Dotyczy: Modernizacja układu pomp wody chłodzącej

Znak sprawy: ZP/EEO/170/2018/DK

**ODPOWIEDZI NA PYTANIA DO SIWZ,
ZMIANA TREŚCI SIWZ**

470389
 1:50 VI.70
 inż. M. Sowa
 przykroj. podłużny

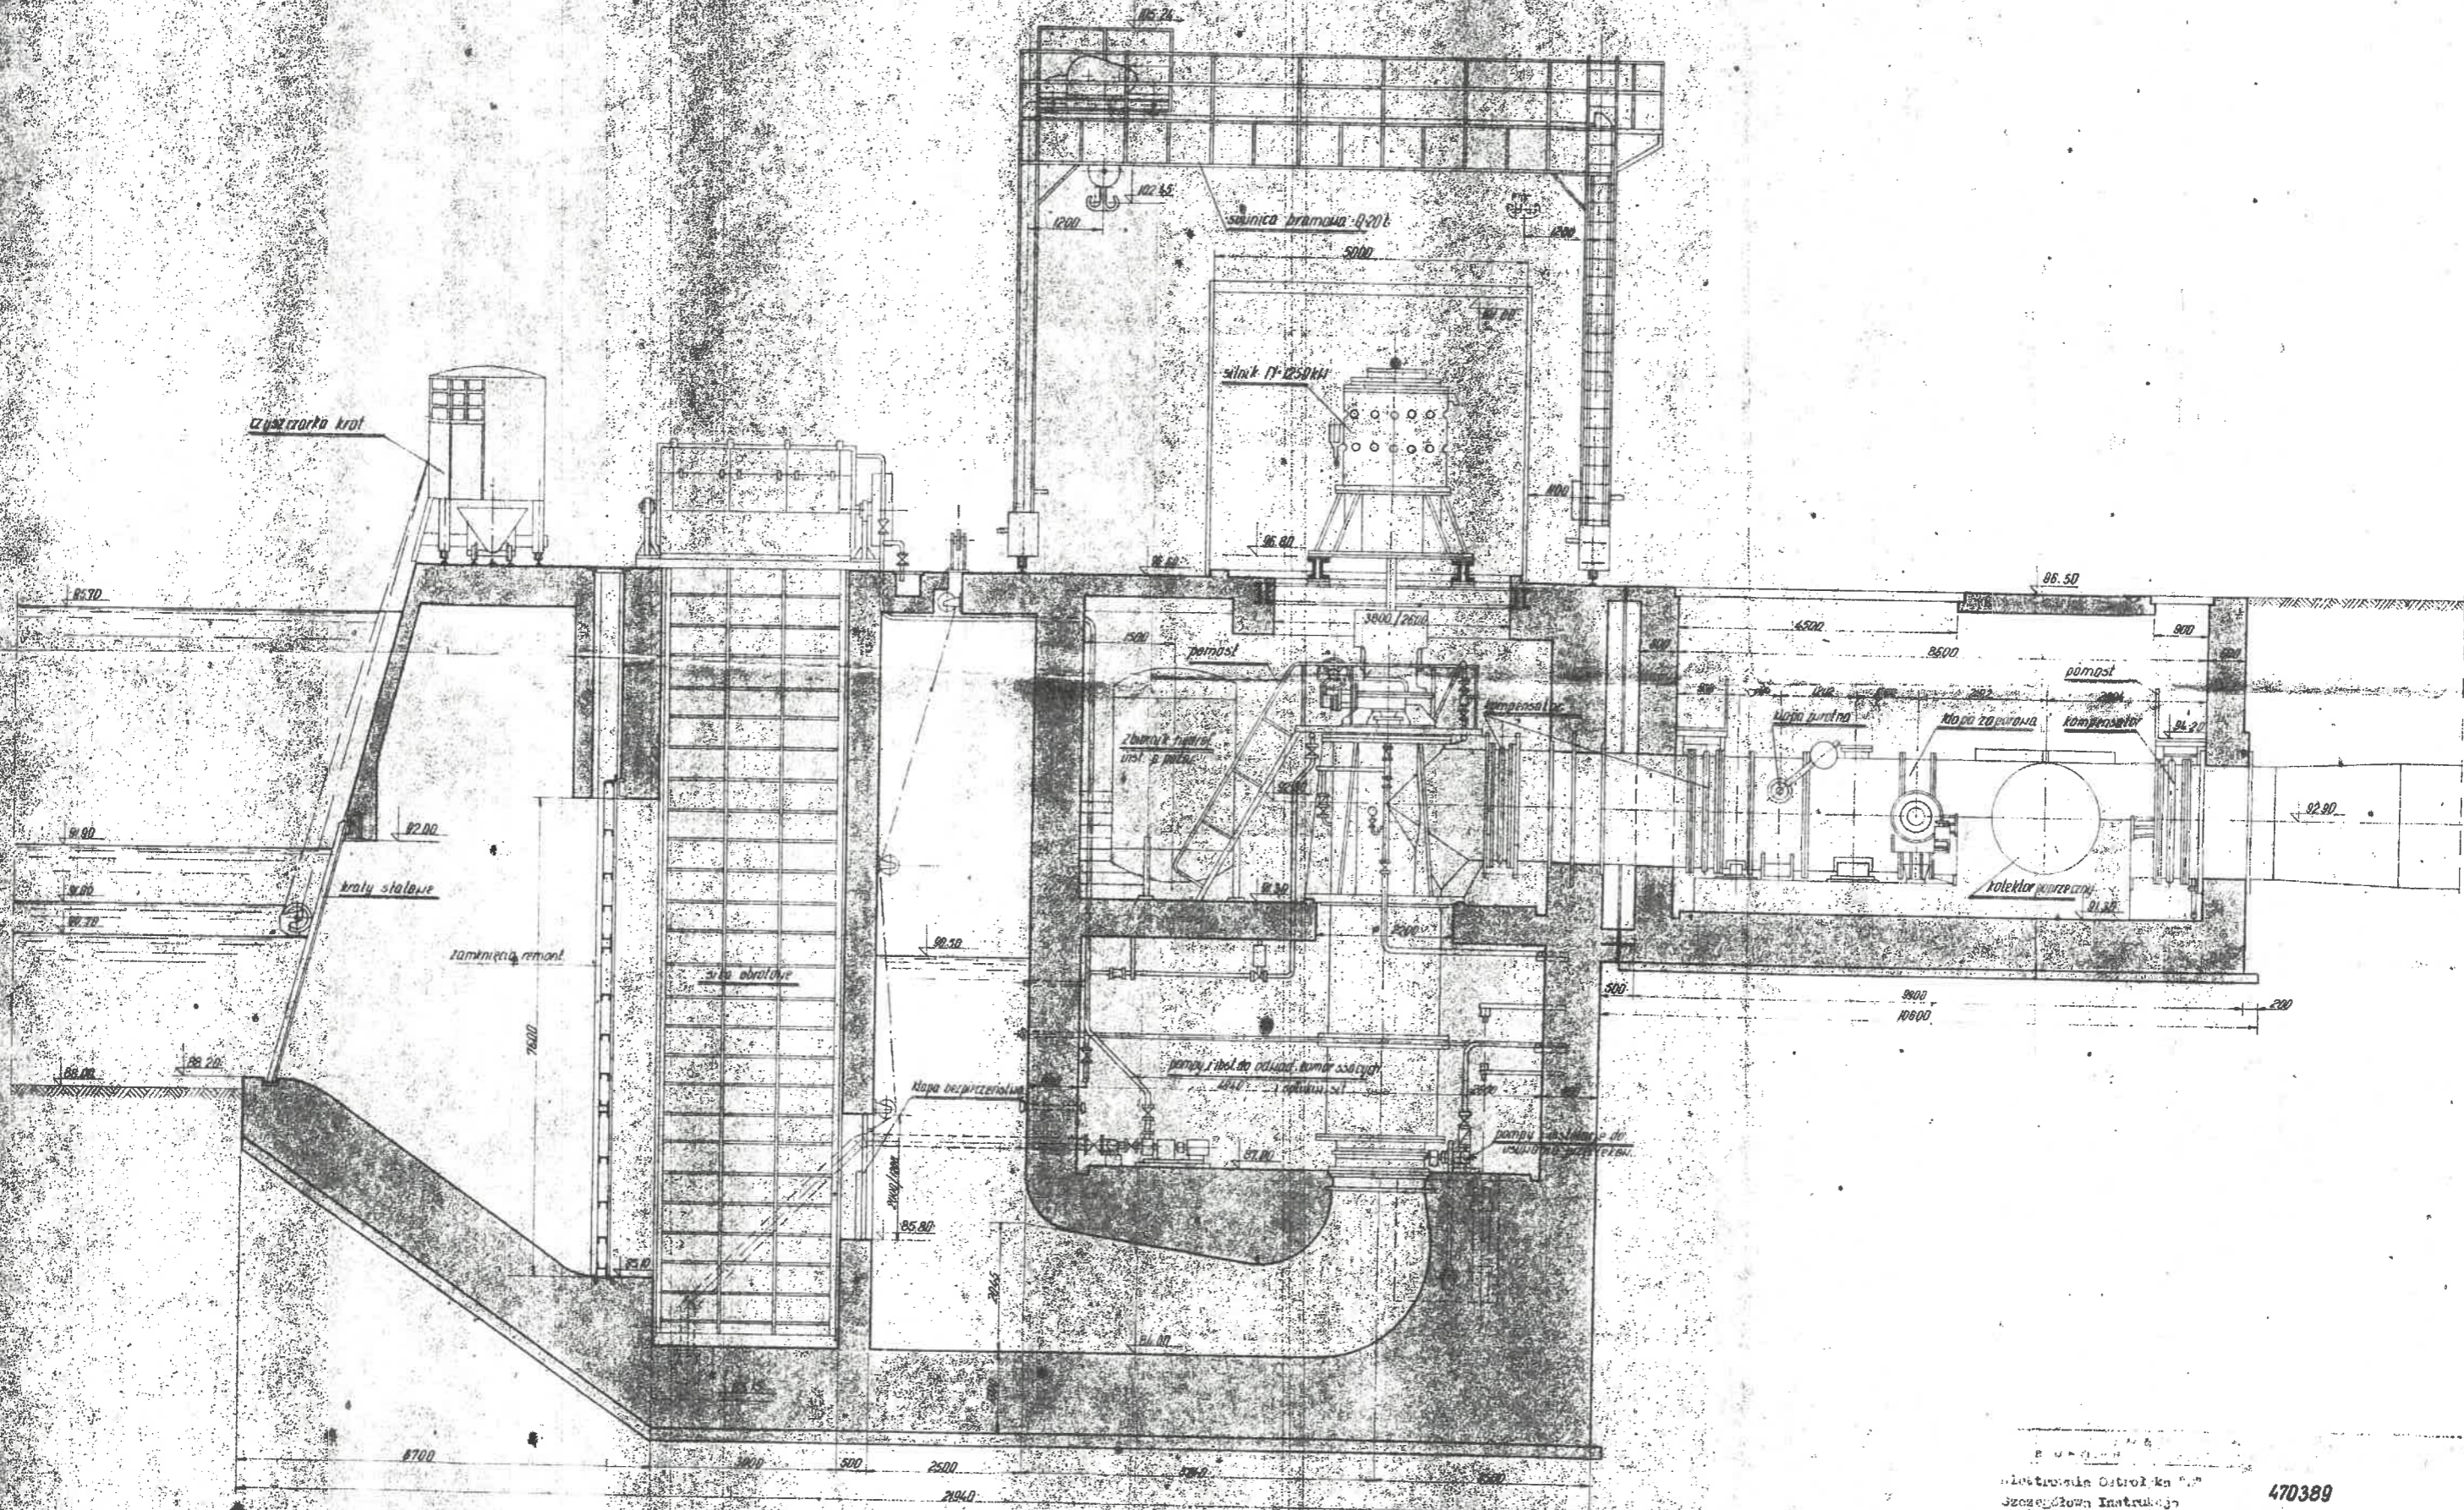
Prosimy o przesłanie czytelnych rysunków dotyczących posadowienia pomp. Rysunki zawarte w Załączniku nr 1 są nieczytelne.

Zamawiający zamieszcza ponownie Załącznik nr 2 do OPZ tj. centralna pompownia - przekrój. W przypadku problemów w odczytaniu dokumentu, wersja źródłowa załącznika nr 2 do wglądu w siedzibie Zamawiającego.
